INSTITUTO NACIONAL DE VÍAS **PROCESO MISIONAL EJECUCIÓN DE PROYECTOS DE INFRAESTRUCTURA DE TRANSPORTE** **MANUAL DE INTERVENTORÍA OBRA PÚBLICA** **LISTA DE CHEQUEO INFORME MENSUAL DE INTERVENTORÍA**	CÓDIGO	MEPI-MN1-IN-15-FR-1
		VERSIÓN	1
		PÁGINA

Contrato de Obra No. 2022-05-27-001 **Contratista:** CONSTRUCCIONES E INVERSIONES CEMAC

Contrato de Interventoría No. 976-2022 **Interventoría:** CONSORCIO INTERVENTORES VIALES

INFORME MENSUAL No. 17 **MES O PERIODO:** MARZO DEL 2024

Imagen 6-6 Estructura de pavimento planteada para ambos sectores. Fuente, Autor

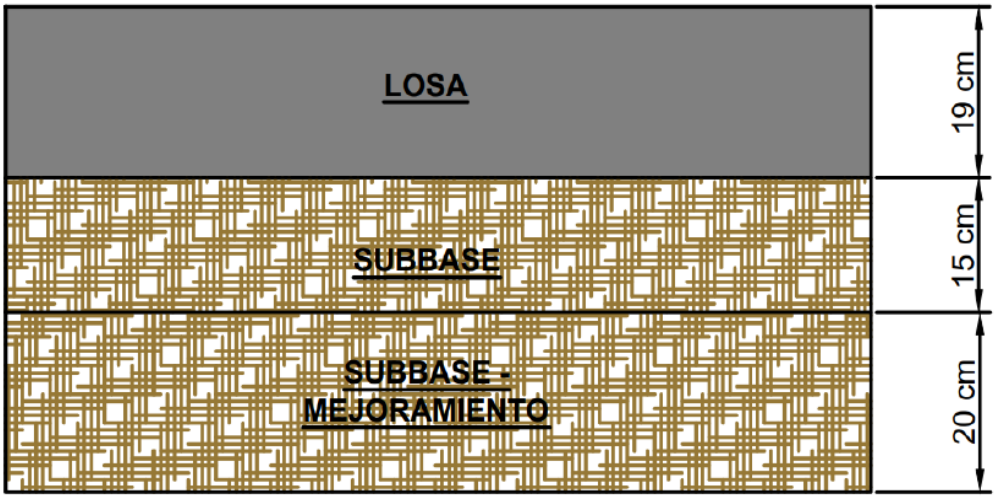
Comentario: Así mismo se solicita se corrija el espesor de la losa en la imagen 6-6, ya que el espesor de lo losa obtenido bajo la metodología Cartilla De Obras Menores de Drenaje y Estructuras Viales Programa Colombia Rural es de 20 cm y no se 19 cm como aparece en la imagen 6-6.

Se da la NO objeción a la estructura de pavimento obtenida bajo la metodología Cartilla De Obras Menores de Drenaje y Estructuras Viales Programa Colombia Rural, la cual arrojo un espesor de losa de 20 cm + 15 cm de subbase granular, (presentado el 12 de mayo de 2023), para el proyecto Contrato MP-LP-004-2022, cuyo objeto corresponde a "Mejoramiento en la vía Garrapata - Flores de María en el Municipio de Pivijay Departamento de Magdalena del Programa Colombia Rural – Nacional", en el sector vial del corredor Garrapata – Flores de María.
